Frå: Larissa Dahl
Send: torsdag 24. november 2022 15:05
Til: 'Christian'
Kopi: Are Frøysland Grande
Emne: Sak 21/5193 - Sveåsen - Svar på spørsmål om vilkår 2 i IG infrastrukturvgbnr 322/247 Mjåtveit

Emne: Sak 21/5193 - Sveåsen - Spørsmål om vilkår 2 i IG infrastruktur

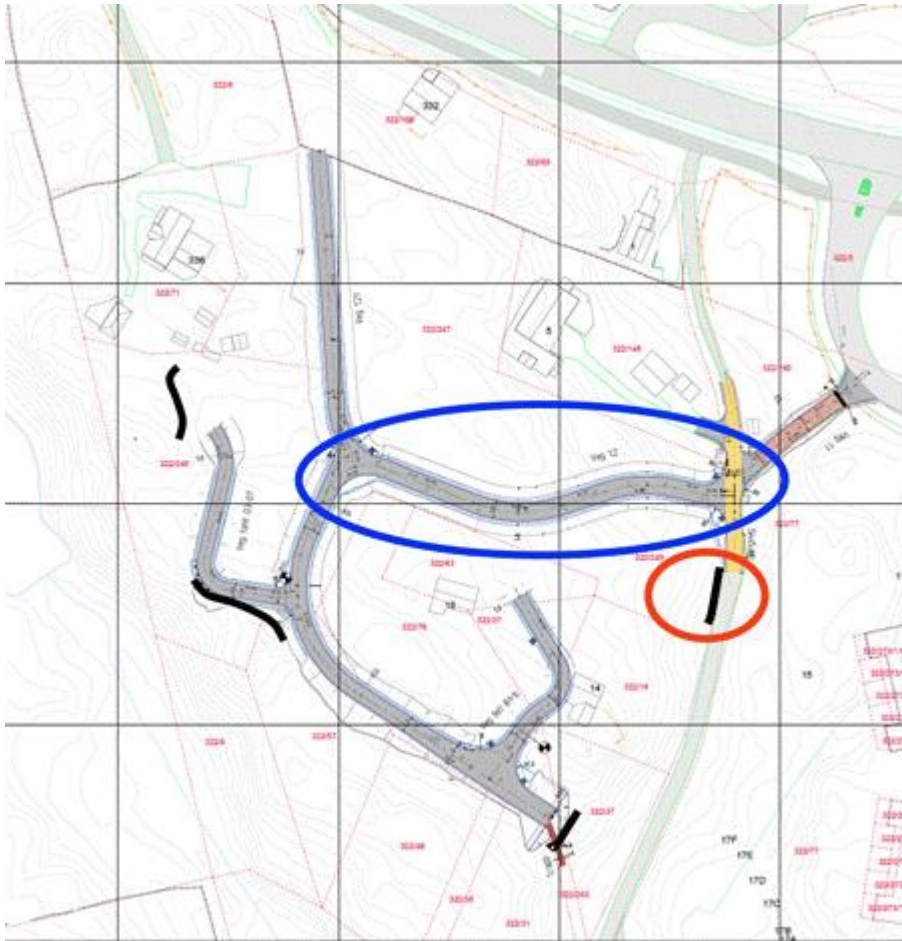
Kan det åpnes opp for at entreprenør i samarbeid med byggherre selv tar stilling når voller skal etableres?

Grunnen til dette er hvor man skal starte å jobbe og ønske om å berøre minst mulig av massene før det er nødvendig. Man vil starte med å få etablert den nye veien fra eksisterende vei, opp i området (blå sirkel), og videre inn rundt felt B3. For dette arbeidet vil sedimenteringscontainer ved fangdam 3 og voll som markert under (rød sirkel) være nødvendig.

Overvannet vil ikke renne oppover så de andre vollene vil ikke være nødvendig å etablere før en god stund etter oppstart. I tillegg kan det være en fordel å vente til å bygge vollene til man faktisk trenger de

da man på dette tidspunktet har mer kontroll på den faktiske dimensjoneringen og nøyaktig plassering av voller, ref. notat «Plan for avsig».

Vilkåret er satt på bakgrunn av dokumentasjon som dere har levert inn. Om det er nødvendig å fravike denne, vil ikke kommunen ha merknad til det så lenge en tar vare på elvemuslingen som er formålet.

Formålet med vilkåret er å ta vare på elvemuslingen. Om det er behov for utarbeiding av mer dokumentasjon / justering av dokumentasjonen er dette opp til tiltakshaver.
